Assunto: Adequação do cronograma de enchimento do reservatório da UHE Santo Antônio

Origem: COHID/CGENE/DILIC/IBAMA

NOTA TÉCNICA Nº 76/2011

Ref: UHE Santo Antônio no rio Madeira, sob o processo administrativo 02001.000508/2008-99.

Figura 01. Evolução do enchimento do reservatório da UHE Santo Antônio – comparação dos cronogramas.

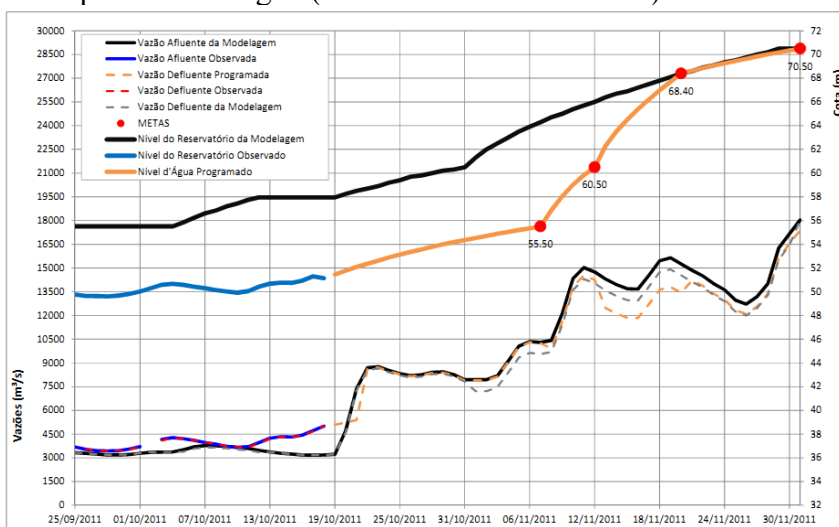
Verifica-se que a nova programação atende a dois marcos previamente estabelecidos: i) início da operação do STP (cota 68,4 m, em 20/11/2011), e ii) início do sincronismo das máquinas (cota 70,5 m, em 01/12/2011). No entanto, percebe-se que o ritmo de subida do nível d'água até a cota 68,4 m é superior no novo cronograma, o que pode causar impactos na qualidade da água, tanto no reservatório quanto a jusante do barramento.

Cabe ressaltar que esses dois marcos foram estabelecidos pela SAE. No processo de licenciamento ambiental, o Ibama solicitou que o enchimento do reservatório da UHE Santo Antônio atendesse as questões relacionadas a manutenção da qualidade de água, ao resgate da fauna silvestre e a migração da ictiofauna. Especificamente sobre este último quesito, o Ibama sempre manteve o entendimento que a ativação do Sistema de Transposição de Peixes (STP) deveria ocorrer no menor tempo possível que garantisse níveis adequados de qualidade de água e permitisse a execução de resgate de fauna. Este entendimento ganha relevância quando se avalia os dados de monitoramento do Programa de Conservação da Ictiofauna e estes indicaram que no mês de novembro já é possível verificar um aumento no número de indivíduos da espécie Dourada passando pelo trecho onde encontra-se instalado o barramento da UHE Santo Antônio. Este entendimento foi posto pelo Ibama em reunião técnica, quando também foi solicitado que a SAE apresentasse uma nova modelagem matemática de qualidade de água para avaliar, especificamente, qual seria o menor tempo de enchimento possível que atendesse de forma satisfatória as 03 (três) premissas colocadas pelo Ibama para serem atendidas durante o enchimento do reservatório.

Figura 02. Comparação da vazão e cota reais do rio Madeira e a vazão e cota utilizadas na modelagem de qualidade de água.

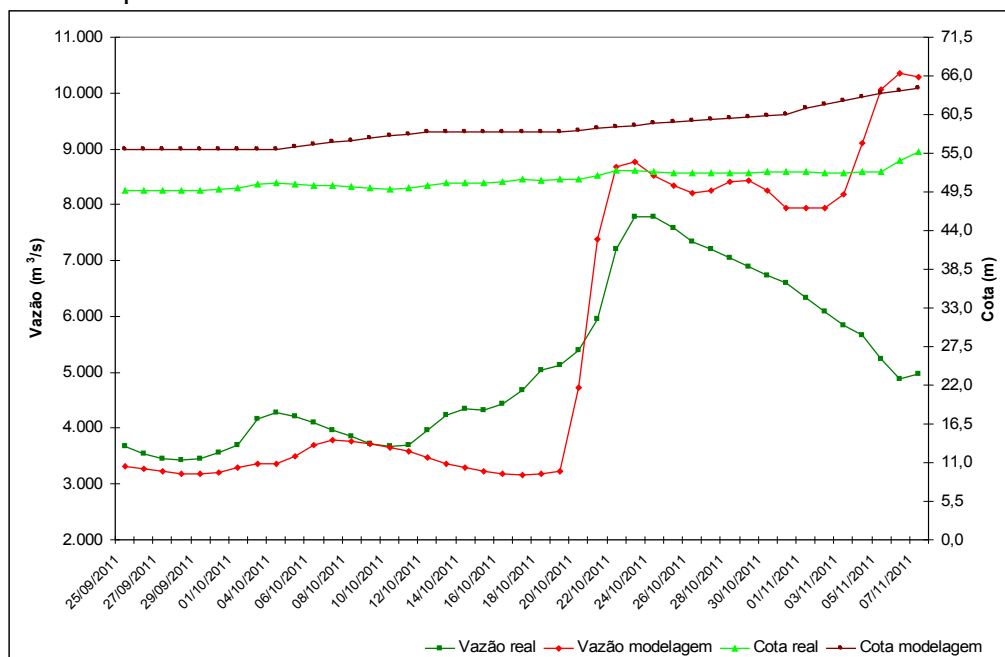
O tempo de residência da água no reservatório e a vazão afluyente ao barramento também foram apontados pelo Empreendedor como fatores importantes na análise das implicações sobre a qualidade de água. Segundo a SAE, o baixo tempo de residência da água não propicia condições para a superposição das cargas durante o enchimento, uma vez que a carga assimilada será direcionada rapidamente para o trecho a jusante do barramento. Ainda que o corpo principal do reservatório tenha baixo tempo de residência, o que de fato contribui para minimizar os impactos negativos na qualidade da água no reservatório, o novo cronograma poderá aumentar em até 50% a carga orgânica inicialmente estimada, por um curto período, podendo causar depleção de oxigênio dissolvido no reservatório e a jusante do barramento.

Quanto à vazão afluyente, a SAE afirma que *“basta que as vazões afluentes durante o mês de novembro sejam um pouco superiores às vazões consideradas na modelagem matemática, o que já está ocorrendo hoje, para que os reflexos desse enchimento mais acelerado sejam neutralizados”*. Seguramente, a maior disponibilidade hídrica no rio Madeira proporcionaria maior diluição da matéria orgânica. No entanto, comparando os dados de vazão encaminhados pela SAE, Figura 2, verifica-se que a “vazão afluyente observada” (vazão real) foi inferior a “vazão utilizada na modelagem matemática” (vazão modelagem) durante o período de 21/10/2011 a 07/11/2011, o que pode indicar, caso essa situação permaneça, cenários de qualidade de água menos favoráveis àqueles simulados inicialmente, sem, contudo, minimizar os reflexos do novo cronograma de enchimento, como indicado pela SAE.
